A - DIAGNOSTIC D' ACCESSIBILITE de la voirie et des espaces publics

(Création d'une zone 30)

ANALYSE DE CADRE BATI COMMUNAL

(état des lieux des établissements recevant du public - ERP)

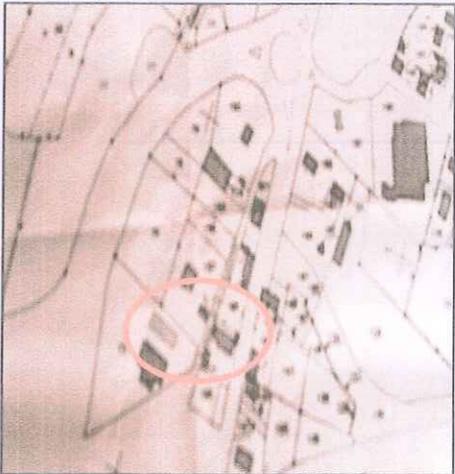
Plan de Situation	Photographies	Constats de non conformités	Avis du Conseil Municipal								
	 	<p>Il s'agit de créer une zone 30 correspondant à des espaces publics destinée à améliorer le confort et la sécurité de l'ensemble des usagers, dont celle des piétons. De plus, c'est un aménagement favorable aux cyclistes.</p>	<p style="text-align: center;">FAVORABLE</p> <p style="text-align: center;">Programmation à envisager 2011 - 2012</p>								
<p>- Rue de la Chaussée et accès au Centre Administratif</p>		<div style="border: 1px solid black; padding: 5px; margin-bottom: 10px;">Principes de solutions</div> <p>- Mise en place d'un panneau zonal B 30 à chaque extrémité rappelant à l'automobiliste qu'il entre dans un espace urbain où la vie locale est prépondérante.</p>	<p style="text-align: center;">Estimation prévisionnelle des travaux</p>

(Cheminement)

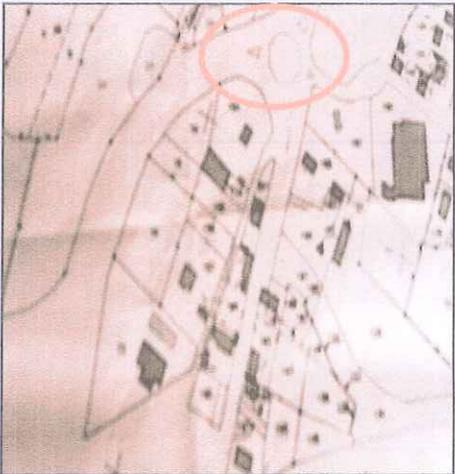
Plan de situation	Photographies	Constats de non conformités	Avis du Conseil Municipal
 <ul style="list-style-type: none"> • Stationnement aux abords de la salle 		<p>- idéogrammes de stationnement pour des handicapés.</p> <p>- Fléchages</p> <p style="text-align: center;">Principes de solutions</p> <p>Marquages au sol :</p> <p>- Idéogrammes « fauteuil roulant » en 1,20 x 1,00</p> <p>- Fléchages</p>	<p style="text-align: center;">FAVORABLE</p> <p style="text-align: center;">Programmation à envisager</p> <p style="text-align: center;">Au cours de l'année 2011</p> <p style="text-align: center;">Estimation prévisionnelle des travaux</p> <p style="text-align: center;">3 u x 100 = 300 €</p>

(Cheminement)

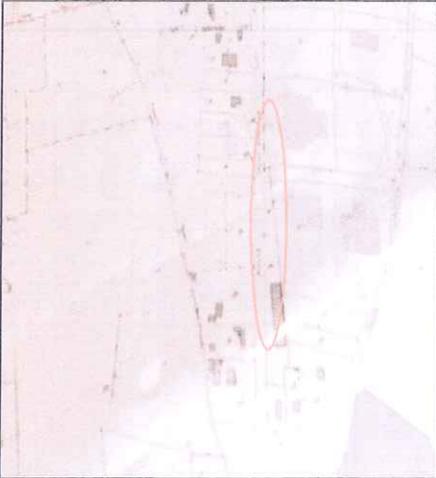
Plan de situation	Photographies	Constats de non conformités	Avis du Conseil Municipal
 <p>Rond Point de la « Chaussée »</p>		<p>* Idéogramme et fléchage inexistant</p> <p>Principes de solutions</p> <p>* créer un marquage au sol « fauteuil roulant » 1,20 x 1,00</p>	<p style="text-align: center;">FAVORABLE</p> <p style="text-align: center;">Programmation à envisager</p> <p style="text-align: center;">1er semestre 2011</p> <p style="text-align: center;">Estimation prévisionnelle des Travaux.</p> <p style="text-align: center;">100,00 €</p>

(Cheminement)

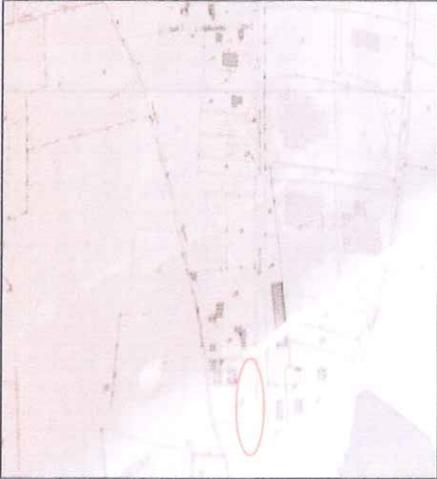
Plan de situation	Photographies	Constats de non conformités	Avis du Conseil Municipal
 <div style="border: 1px solid black; padding: 5px; margin-top: 10px; width: fit-content;">Route de la Haye Pesnel</div>		<p>Absence d'un idéogramme de stationnement pour les handicapés.</p> <p>1 - Marquage au sol « interdiction de stationner sur le trottoir »</p> <p>2 - Mise en place d'un banc public</p> <div style="border: 1px solid black; padding: 5px; margin: 10px auto; width: fit-content;">Principes de solutions</div> <ul style="list-style-type: none"> • Marquage au sol d'un idéogramme « fauteuil roulant » en 1,20 x 1,00 • Fléchage • Interdiction de stationner • Banc public de repos 	<p style="text-align: center;">FAVORABLE</p> <div style="border: 1px solid black; padding: 5px; margin: 10px auto; width: fit-content;">Programmation à envisager</div> <p style="text-align: center;">1er semestre 2011</p> <div style="border: 1px solid black; padding: 5px; margin: 10px auto; width: fit-content;">Estimation prévisionnelle des travaux</div> <p style="text-align: center;">Fourniture d'un banc public, idéogrammes, interdiction de stationner</p> <p style="text-align: center;">750,00 €</p>

(Cheminement + entrée principale du cimetière)

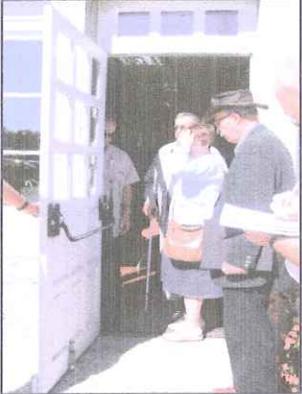
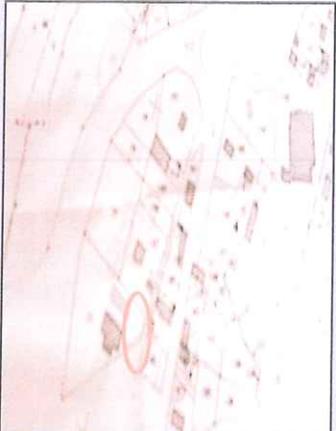
Plan de situation	Photographies	Constats de non conformités	Avis du Conseil Municipal
		<p>* Absence d'un idéogramme de stationnement pour handicapés en fauteuil roulant.</p> <p>* Banc public pour le repos</p> <div style="border: 1px solid black; padding: 5px; margin: 10px auto; width: fit-content;"> <p style="text-align: center;">Principes de solutions</p> </div> <ul style="list-style-type: none"> • Marquage au sol d'un idéogramme « fauteuil roulant » en 1,20 x 1,00 • Fléchage • Banc public • Emplacement pour stationnement des vélos. 	<p style="text-align: center;">FAVORABLE</p> <div style="border: 1px solid black; padding: 5px; margin: 10px auto; width: fit-content;"> <p style="text-align: center;">Programmation à envisager</p> </div> <p style="text-align: center;">1er semestre 2011</p> <div style="border: 1px solid black; padding: 5px; margin: 10px auto; width: fit-content;"> <p style="text-align: center;">Estimation prévisionnelle des travaux</p> </div> <p style="text-align: center;">1 000,00 €</p>

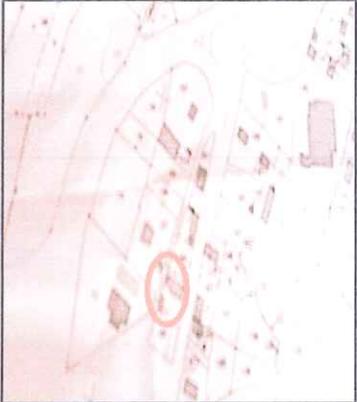
Plan de situation	Photographies	Constats de non conformités	Avis de la commune																		
 <p>Salle de Convivialité</p> <p>5ème catégorie</p>	 	<ul style="list-style-type: none"> • Accès à la salle : bandes podotactiles inexistante • Hall d'entrée : panneau d'affichage à déplacer • WC / toilettes : miroir non-conforme • WC : dépourvu d'un moyen d'alerte • Barre horizontale inadaptée • Stationnement pour handicapés inexistant <div data-bbox="1093 804 1637 879" style="border: 1px solid black; padding: 5px; text-align: center;">Principes de solutions</div> <ul style="list-style-type: none"> • mise en place de bandes d'éveil aux entrées • Sonnette d'alarme à mettre en place dans les WC . • barre horizontale dans les wc à mettre en place • Panneau d'affichage à fixer à hauteur pour les malvoyants • Changer le poignée de la porte d'entrée aux wc • Réaliser un stationnement pour handicapés 	<p align="center">AVIS FAVORABLE à l'ensemble de ces principes de solutions</p> <div data-bbox="1693 692 2123 783" style="border: 1px solid black; padding: 5px; text-align: center;">Programmation à envisager</div> <p align="center">Budget primitif de 2011 Programmation des travaux fin du 1er trimestre</p> <div data-bbox="1711 938 2123 1043" style="border: 1px solid black; padding: 5px; text-align: center;">Estimation prévisionnelle des travaux</div>

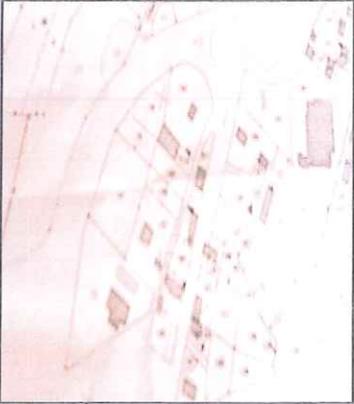
Plan de situation	Photographies	Constats de non conformités	AVIS DE LA COMMUNE												
 <p>Accès au WC publics et au secrétariat de mairie</p> 	 	<ul style="list-style-type: none"> • Cheminement à réaliser depuis le stationnement à créer au niveau du local du comité des fêtes • Signalisation WC inexistante • WC inadapté (+15 cm) • Barre horizontale dans le WC handicapés inexistante • Lavabo à déplacer • Boîte à lettres à déplacer <ul style="list-style-type: none"> • Cheminement à réaliser • Signalétique à mettre en place • WC à remplacer • Lavabo à mettre plus près des WC • Boîte à lettres en façade - est de la mairie 	<p align="center">AVIS FAVORABLE</p> <p align="center">sur les principes de solutions</p> <div style="border: 1px solid black; padding: 5px; text-align: center;"> <p>Programmation à envisager</p> <p>2011 / 2012</p> </div> <p>Toutefois le cheminement sera réalisé au cours du 1er semestre 2011</p> <div style="border: 1px solid black; padding: 5px; text-align: center;"> <p>Estimation prévisionnelle des travaux</p> </div>

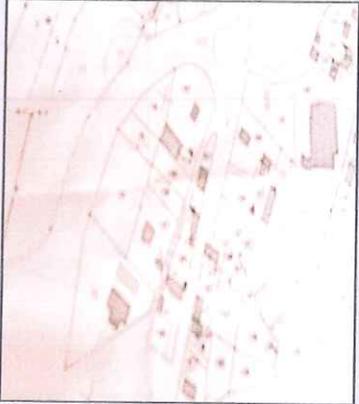
Plan de situation	Photographies	Constats de non conformités	Avis de la commune
 <p align="center">MAIRIE</p> <p align="center">Stationnements handicapés</p>		<ul style="list-style-type: none"> • L'emplacement handicapés situé au droit du local affecté au comité des fêtes doit être déplacé. • Signalétique inexistante <div align="center" data-bbox="1059 651 1621 762" style="border: 1px solid black; padding: 5px;">Principes de solutions</div> <ul style="list-style-type: none"> • Reprendre les emplacements du stationnement de la mairie. • Constituer un stationnement de 2,50 + 0,80 et prévoir un stationnement pour les 2 roues. • Mettre en place la signalétique verticale ainsi que le panneau GIG - GIC 	<p align="center">AVIS FAVORABLE de la municipalité sur le principe de solutions</p> <div align="center" data-bbox="1704 632 2119 727" style="border: 1px solid black; padding: 5px;">Programmation à envisager</div> <p align="center">Réalisation des travaux 1er semestre 2011</p> <div align="center" data-bbox="1704 874 2119 979" style="border: 1px solid black; padding: 5px;">Estimation prévisionnelle des travaux</div> <p align="center">Les travaux concernant la signalétique sont réalisés.</p> <p align="right">Marquage au sol ; 50,00 €</p>

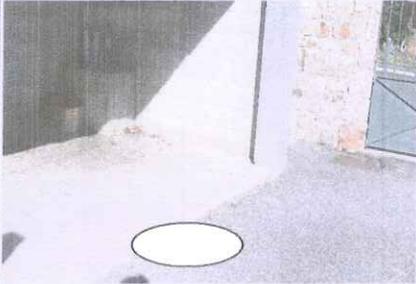
Plan de situation	Photographies	Constats de non conformités	AVIS DE LA COMMUNE
<div data-bbox="174 520 533 927" data-label="Image"> </div> <div data-bbox="163 946 521 1134" data-label="Text"> <p>Stationnement et cheminement aux abords du centre administratif et des salles recevant du public</p> </div>	<div data-bbox="566 520 969 783" data-label="Image"> </div> <div data-bbox="656 831 969 1062" data-label="Image"> </div> <div data-bbox="577 1134 969 1366" data-label="Image"> </div>	<ul style="list-style-type: none"> <li data-bbox="1003 520 1641 647">A ce jour il n'existe aucun cheminement entre les principaux lieux accueillant du public au niveau de la mairie de la salle de convivialité et de la salle socioculturelle <div data-bbox="1025 799 1608 903" data-label="Text" style="border: 1px solid black; padding: 5px; text-align: center;"> <p>Principes de solutions</p> </div> <ul style="list-style-type: none"> <li data-bbox="1003 1023 1630 1142">Mise en place des idéogrammes permettant le stationnement momentané des handicapés en fauteuil roulant ainsi qu'un fléchage de cheminement 	<div data-bbox="1686 759 2112 839" data-label="Text" style="border: 1px solid black; padding: 5px; text-align: center;"> <p>Programmation à envisager</p> </div> <div data-bbox="1709 1015 2096 1110" data-label="Text" style="border: 1px solid black; padding: 5px; text-align: center;"> <p>Estimation prévisionnelle des travaux</p> </div>
